Arkivsak-dok. PLAN-20/01063-4
Saksbehandler Hogne Frydenlund

Saksframlegg

Offentlig ettersyn - Detaljregulering Notaholmen, Sandneset camping - PlanID 201901

Figur 3: Utsnitt hentet fra plankartet med påførte illustrasjoner av saksbehandler.

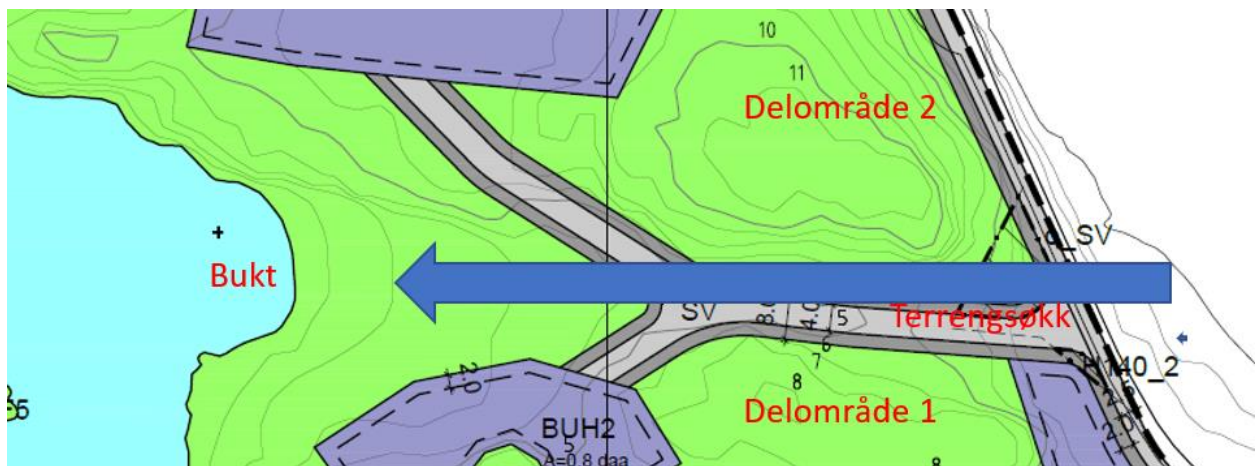
Notaholmen kan deles inn i to lokale landskapsområder som er avskilt med et mindre søkk i terrenget med utløp ved ei lita bukt ved sjøen

Adkomstveien frem til BUH1 (4 hytter) og BUH2 (2 hytter) er lagt i terrengsøkket.

Figur 6: Utsnitt fra planbeskrivelsen, pkt 6.3 – bebyggelsens plassering og utforming.

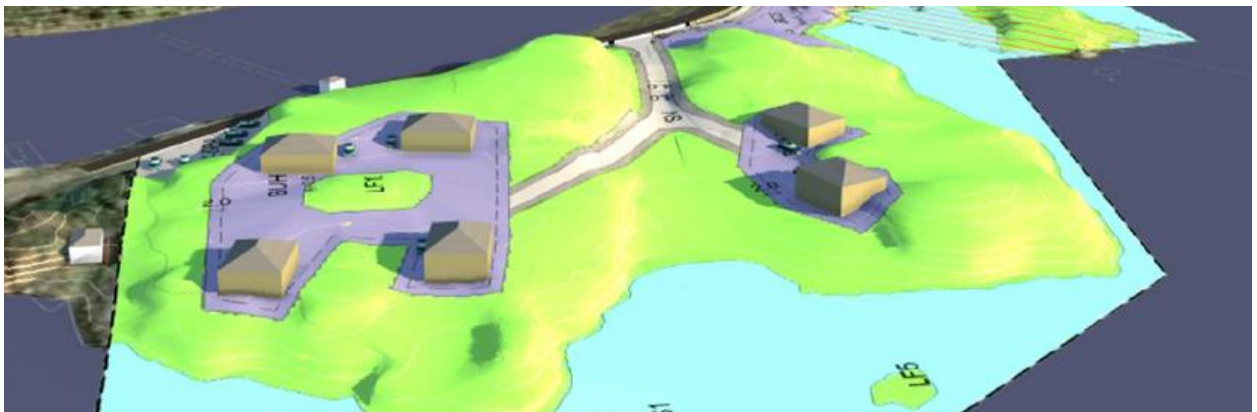
Dersom en i sterkere grad skulle ha prioritert lokaliteten med kystlynghei, fremfor næringsutvikling, burde en sett på en løsning med å utvide med flere utleiehytter i området BUH2 og unngått utbygging i BUH1

Kommunalsjefen vil foreslå at det legges opp til en trinnvis utbygging slik at det kan være anledning til å gjennomføre gode skjøtselstiltak i området før det blir utbygd. Kommunalsjefen anbefaler at det legges inn følgende rekkefølgebestemmelse:

- Før det gis tillatelse til fremføring av adkomstvei og oppføring av utleiehytter i BUH1 skal BUH2 være ferdig utbygd med to utleiehytter.
